**OGGETTO: PROGETTO DEFINITIVO DEL POTENZIAMENTO DELLA LINEA RHO
- ARONA. TRATTA RHO - GALLARATE - QUADRUPPLICAMENTO
RHO - PARABIAGO E RACCORDO Y (CUP J31J05000010001).
*Opere compensative e osservazioni sul progetto definitivo
ricevuto a Dicembre 2020***

GIUNTA COMUNALE Delibera n. 66 Del 03-05-2021	Classificazione: Categoria 01 Classe 06 Fascicolo 12
--	---

OGGETTO: PROGETTO DEFINITIVO DEL POTENZIAMENTO DELLA LINEA RHO – ARONA. TRATTA RHO – GALLARATE – QUADRUPPLICAMENTO RHO – PARABIAGO E RACCORDO Y (CUP J31J05000010001). Opere compensative e osservazioni sul progetto definitivo ricevuto a Dicembre 2020.

SL26 – “Nuovo sottopasso ciclopedonale canale Villorresi”
 VI06 – “Viadotto canale Villorresi” e NRX8 – “Adeguamento ad indicazione Ente della pista ciclabile lungo canale Villorresi - Parabiago”
Struttura in acciaio inox sospesa sul Canale Villorresi - punto D.3) delle osservazioni

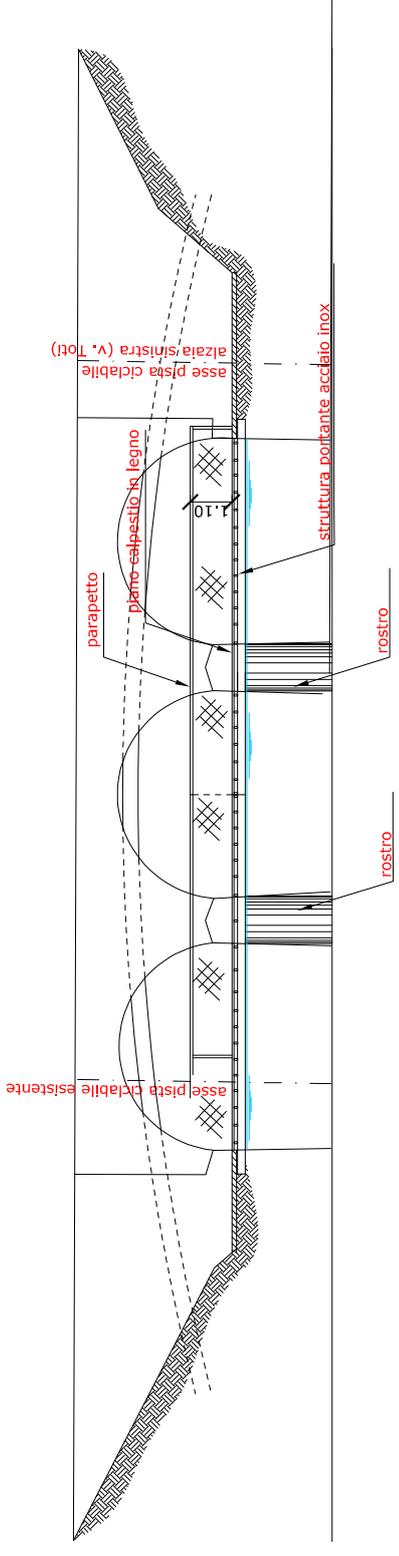
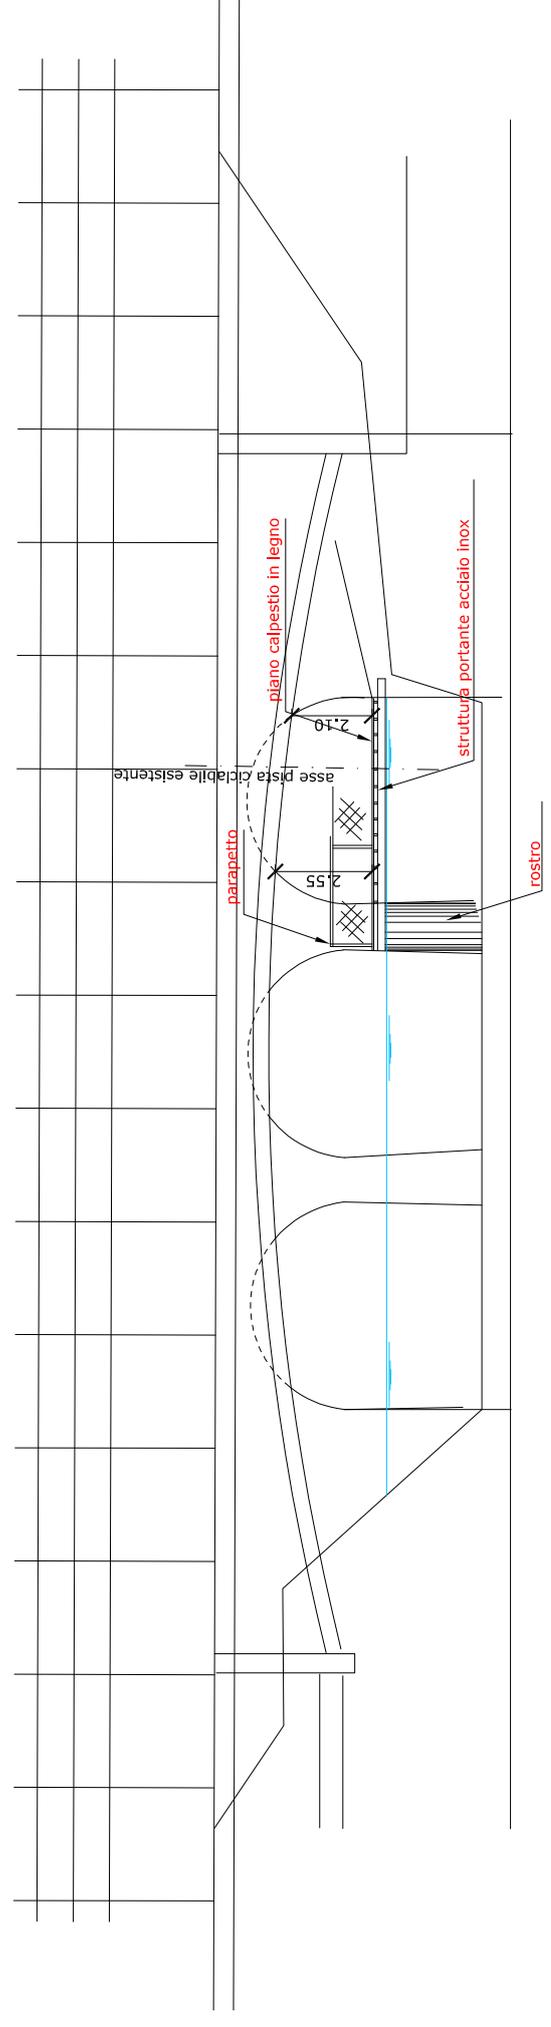
- 3) In adiacenza dell’infrastruttura ferroviaria la ciclovia dovrà essere posta su struttura in acciaio inox sospesa, che ne assicuri la continuità lungo il canale e la connessione con via Toti tramite la sistemazione dell’alzaia sinistra (si veda allegati);
